COMUNE DI FANO

CONTRIBUTO ISTRUTTORIO U.O.C. AMBIENTE

Oggetto: Progetto di un impianto agrivoltaico della potenza di 25,12 MWp e delle relative opere di connessione alla RTN, da realizzarsi nei comuni di Fano (PU), Colli al Metauro (PU), Sassoferrato (AN), Fabriano (AN), presentato dalla società Juwi Development 07 S.r.l., inoltrato dal M.I.T.E. quale Istanza per il rilascio del Provvedimento di VIA PNIEC-PNRR ai sensi dell'art. 23 del D.Lgs. 152/2016 e ss.mm.ii. con nota del 12/12/2022 – prot. 0118334 ed inoltrato dalla Regione Marche con nota del 14/12/2022 – prot. 0119448, ubicato in parte a Fano.- contributo istruttorio

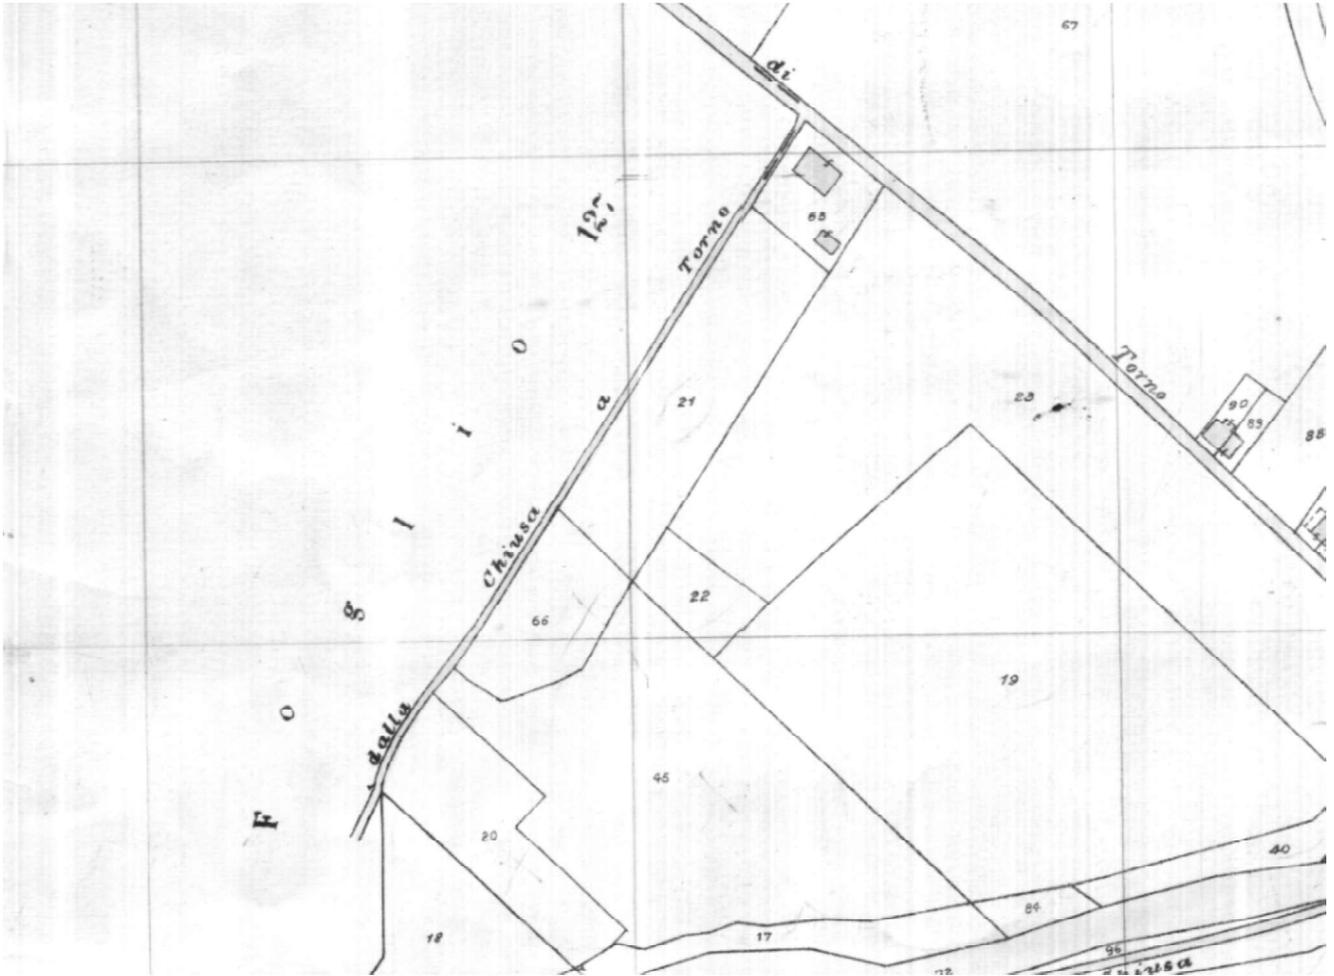
Relativamente a quanto riportato nella documentazione di progetto e con particolare riferimento alla tavola “planimetria catastale” (doc SIA 03105), si richiede di fornire dettagliate spiegazioni circa la presenza di una strada di proprietà pubblica che attraversa l'area di progetto e su cui sono state posizionate delle infrastrutture tra cui pannelli, recinzioni e impianti a verde. Si riporta un estratto della mappa catastale in cui compare la strada con la nomenclatura “Strada dalla Chiusa a Torno” e di cui non sono stati forniti elementi che attestino che detta strada sia nella disponibilità del proponente.

A titolo di chiarimento si segnala che nelle planimetriche di progetto la Strada Provinciale 92 viene erroneamente riportata come "Strada vicinale di Torno II"

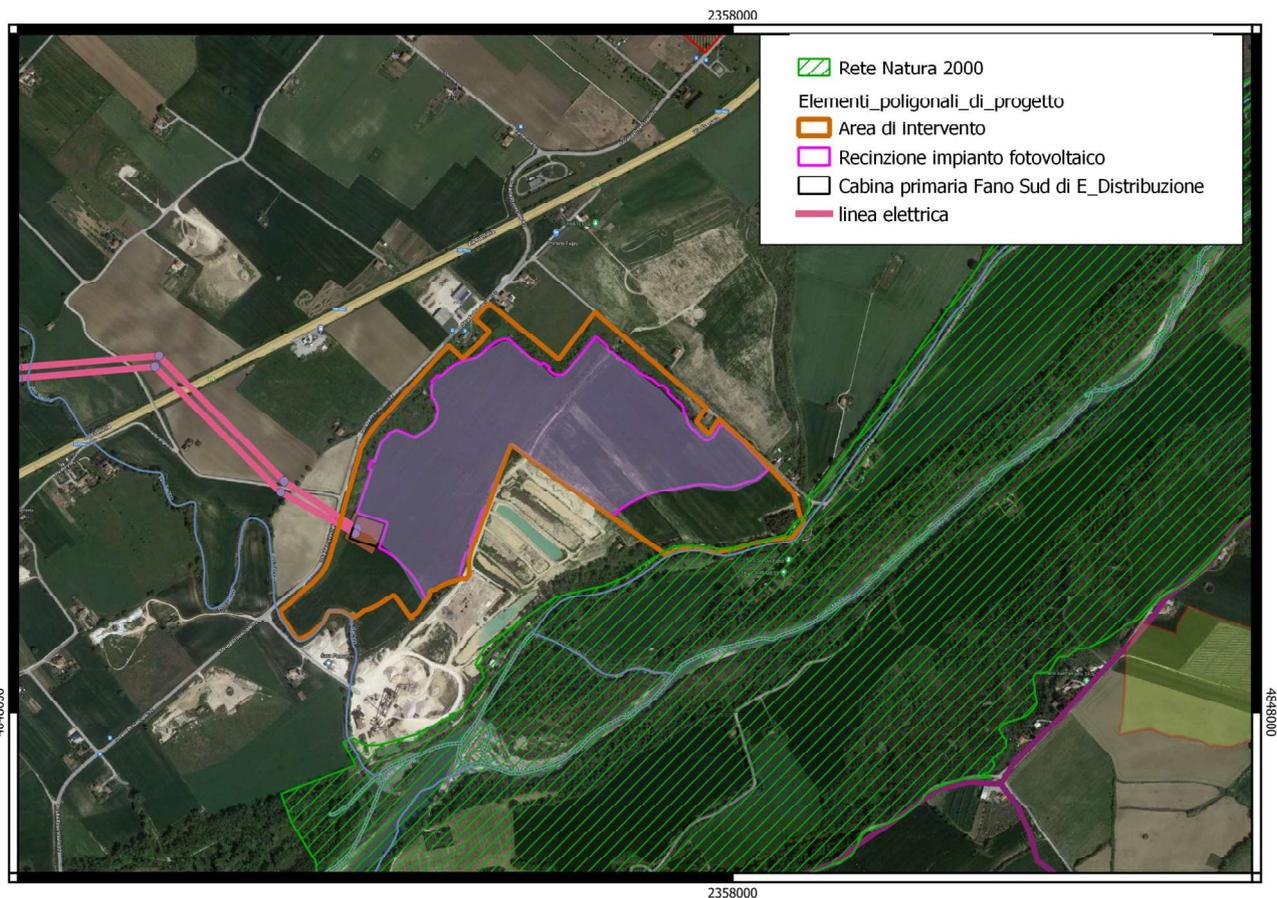
Il progetto dovrà pertanto essere integrato con un adeguato piano di riforestazione volto a compensare la perdita di naturalità dovuta all'installazione dei moduli solari, individuando di concerto con gli enti preposti, aree e tipologie di habitat da creare.

Si riporta una mappa in cui sono inserite le aree oggetto di intervento e il rapporto con la limitrofa area Natura 2000 IT5310022, da cui emerge la possibilità di individuare ampie porzioni di territorio da utilizzare per lo scopo.
